FZP.I – 241/66/20

dotyczy: postępowania o udzielenie zamówienia publicznego w trybie przetargu nieograniczonego pod nazwą: „**DOSTAWA MAMMOGRAFU CYFROWEGO Z TOMOSYNTEZĄ**”.

Szpital Specjalistyczny w Pile informuje, że w do wyżej wymienionego postępowania o udzielenie publicznego prowadzonego w trybie przetargu nieograniczonego wpłynęły następujące pytania:

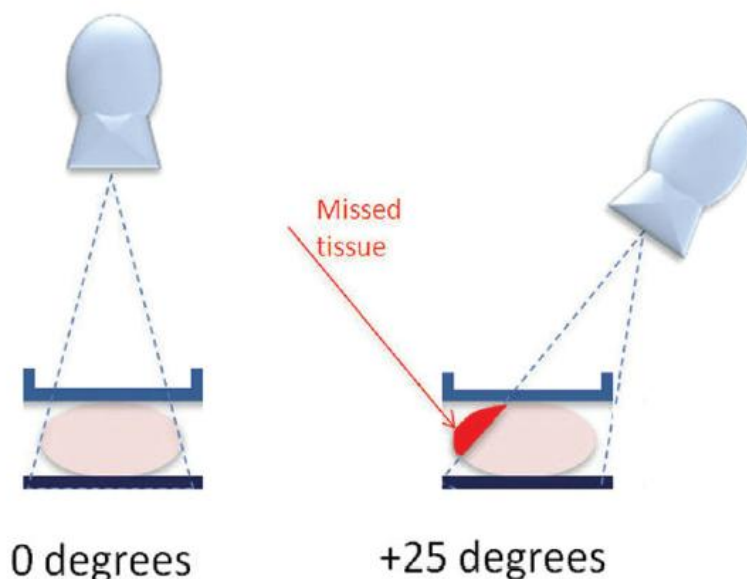
Dotyczy OPZ, punkt 60

Prosimy Zamawiającego zmianę zapisu czasu skanu tomosyntezy oraz wprowadzenie punktacji. Obecny wymóg 30 sekund naraża pacjentkę na bardzo długi czas ucisku, a tym samym bólu. Również znacząco wydłuża czas całej procedury gdzie, aby wykonać 4 ekspozycje czas trwania tomosyntezy będzie wynosił 120 sekund. Proponujemy:

60.	Czas skanu tomosyntezy max. 15s	TAK	< 4s - 6 pkt
		Opisać	≥ 4s – 0 pkt

Odpowiedź: Zgodnie z SIWZ.

RYSUNEK 1

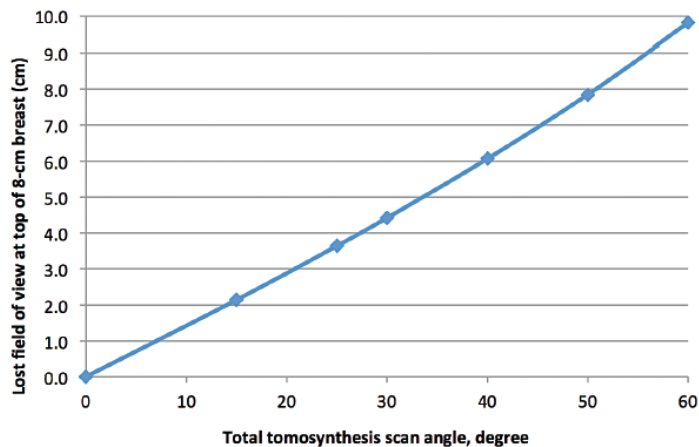
Prosimy o usunięcie punktacji w w/w punkcie. Zwiększanie kąta skanowania powoduje zmniejszanie pola obrazowania. Przy większym kącie odchylenia lampy część badanej piersi znajduje się poza obszarem obrazowania i nie uczestniczy w rekonstrukcji warstw. (RYSUNEK 1)

Na wykresie 1 pokazano utratę wielkości rekonstruowanego obrazu (oś Y) w zależności od kąta skanowania (oś X) podczas wykonywania badania z tomosyntezą.

Przykładowo dla kąta 40 stopni (+-20 stopni) utrata wielkości obrazu wynosi około 6cm – czyli brak możliwości diagnozowania w obszarze węzłów chłonnych.

Odpowiedź: Zgodnie z SIWZ.
